**Ortsgemeinde Gumbsheim
Erschließung des Neubaugebietes
„Südlich der Wöllsteiner Straße“**

Entwässerungskonzept

Aufgestellt: Rockenhausen im Oktober 2021
Ergänzt: Rockenhausen im September 2024

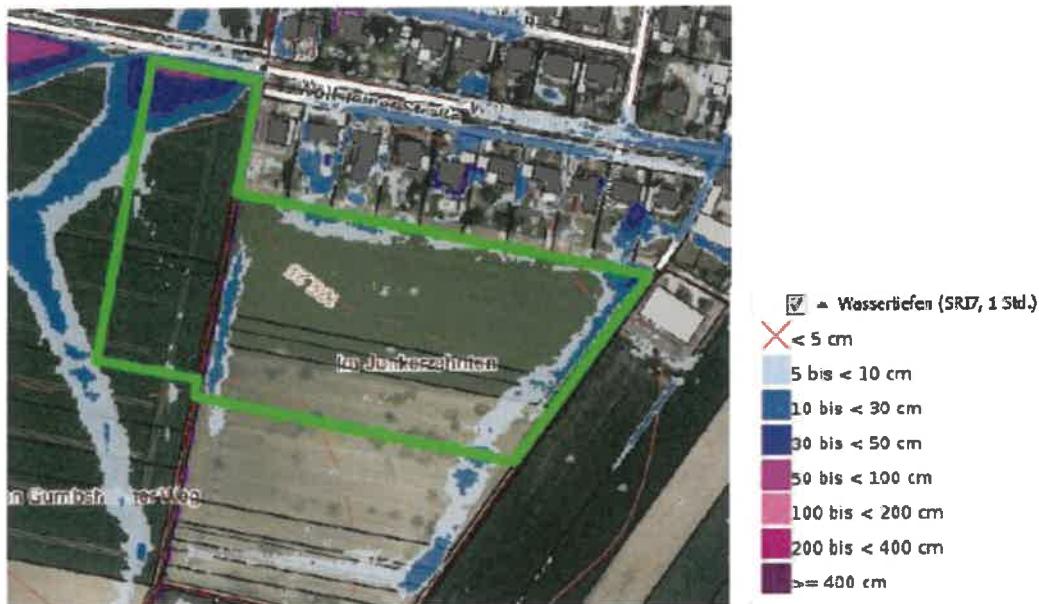
Im Entwässerungskonzept wird auf die Starkregenkarten verwiesen. Ich weise darauf hin, dass mittlerweile neue Sturzflutgefahrenkarten vorliegen, die die alten Hinweiskarten ablösen. Die Sturzflutgefahrenkarten zeigen die Wassertiefen, die Fließgeschwindigkeiten und die Fließrichtung von oberflächlich abfließendem Wasser infolge von Starkregenereignissen. Dafür werden Szenarien mit unterschiedlicher Niederschlagshöhe und -dauer betrachtet. Basis der Sturzflutgefahrenkarten ist ein einheitlicher

StarkRegenIndex. Die beigefügte Karte stellt ein sog. „außergewöhnliches Starkregenereignis“ (SRI 7, 1 Std.) dar. Dies entspricht in etwa einer 100-jährlichen Eintrittswahrscheinlichkeit.

Darüber hinaus stehen noch Karten für die Szenarien „extremes Starkregenereignis“ mit einer Regendauer von einer Stunde (SRI 10, 1 Std.) und von vier Stunden (SRI 10, 4 Std.) online zur Verfügung. Es ist zu beachten, dass es bei Starkregenereignissen überall zu einem Oberflächenabfluss kommen kann, wobei sich erst in Mulden, Rinnen oder Senken größere Wassertiefen und Fließgeschwindigkeiten bilden. Daher sind vor Ort immer die vorhandenen Oberflächenstrukturen und Verhältnisse zu berücksichtigen. Unter dem Link <https://geoportal-wasser.rlp-umwelt.de/servlet/is/10360/> können die neuen Sturzflutgefahrenkarten für den betreffenden Bereich eingesehen werden. Ich empfehle Ihnen die tatsächlichen Abflussbahnen vor Ort zu überprüfen und die Gefährdung in der Planung zu berücksichtigen. Ggf. sollten Vorsorgemaßnahmen ergriffen werden (z. B. angepasste Bauweise, keine grundstücksgleichen Gebäudeöffnungen, Objektschutz und entsprechende Festsetzungen / Hinweise im Bebauungsplan).
